Orbetello , 24 luglio 2023

- con avviso del 18 maggio 2023, codice procedura MASE-2023-0103580 stata avviata la **procedura di valutazione di impatto ambientale (V.I.A.)** di competenza nazionale (artt. 20 e ss. del decreto legislativo n. 152/2006 e s.m.i.) relativa al **progetto di realizzazione di una centrale eolica denominata Orbetello** da parte di **Apollo Wind s.r.l.** (sede in Bolzano, Via della Stazione n. 7) in località varie, Comune di **Orbetello** (GR); ID 9888

OSSERVAZIONI

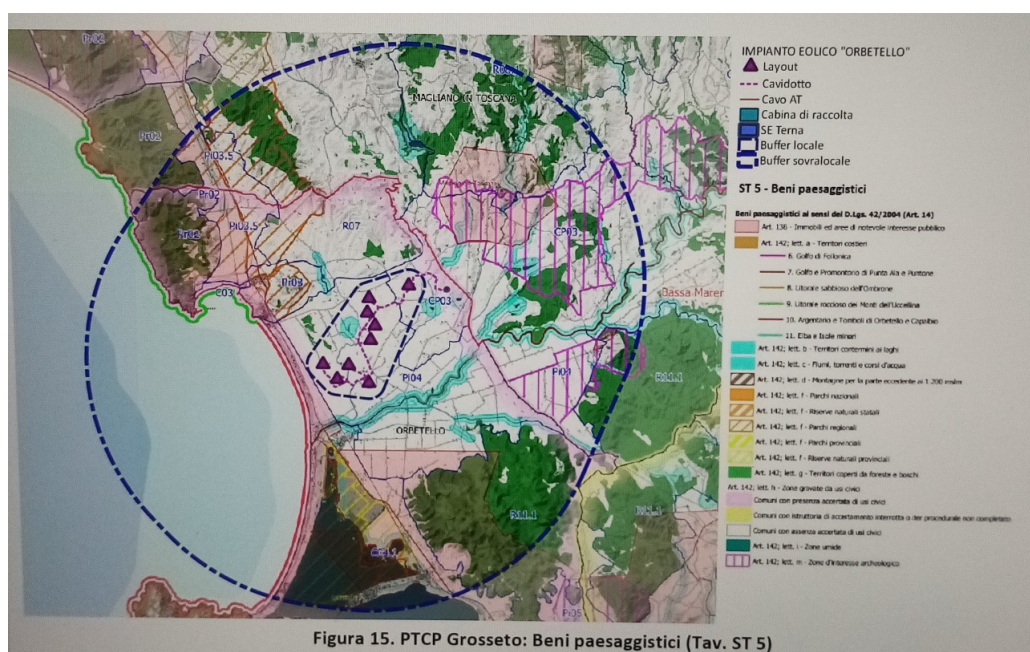
- in proposito, si ricorda che l'art. 6, comma 1°, del decreto-legge n. 50/2022, convertito con modificazioni e integrazioni nella legge n. 91/2022, in relazione all'installazione di **impianti di produzione di energia da fonti rinnovabili** è stata individuata una "**fascia di rispetto ... determinata considerando una distanza dal perimetro di beni sottoposti a tutela di sette chilometri per gli impianti eolici e di un chilometro per gli impianti fotovoltaici**". Successivamente, con l'art. 47, comma 1°, del decreto-legge n. 13/2023, convertito con modificazioni e integrazioni nella legge n. 41/2023, **la fascia di tutela è stata ridotta a "tre chilometri" per gli impianti eolici e a "cinquecento metri" per gli impianti fotovoltaici.**

Detta **fascia di rispetto** risulta, quindi, nel caso di specie **estesa tre chilometri dal limite delle zone tutelate con vincolo culturale** (artt. 10 e ss. del decreto legislativo n. 42/2004 e s.m.i.) **e/o con vincolo paesaggistico** (artt. 136 e ss. e 142 del decreto legislativo n. 42/2004 e s.m.i.). In ogni caso, **la visibilità di detti aerogeneratori alti oltre 200 metri sarebbe ben presente in tutta l'area;**

- Non soddisfa nessuna delle due condizioni dici sopra, non essendo l'area degradata e non essendo idoneo a riqualficare positivamente un paesaggio già antropizzato e di alto valore culturale e ambientale. Inoltre da una verifica della Relazione Paesaggistica allegata al progetto si evince che c'è stata una lampante manipolazione effettuata con l'ausilio di indici di visibilità arbitrari e approntati alla bisogna, per esempio la verifica dell'impatto visivo a 20 km dovrebbe partire non dal baricentro ma dalla torre più vicina.
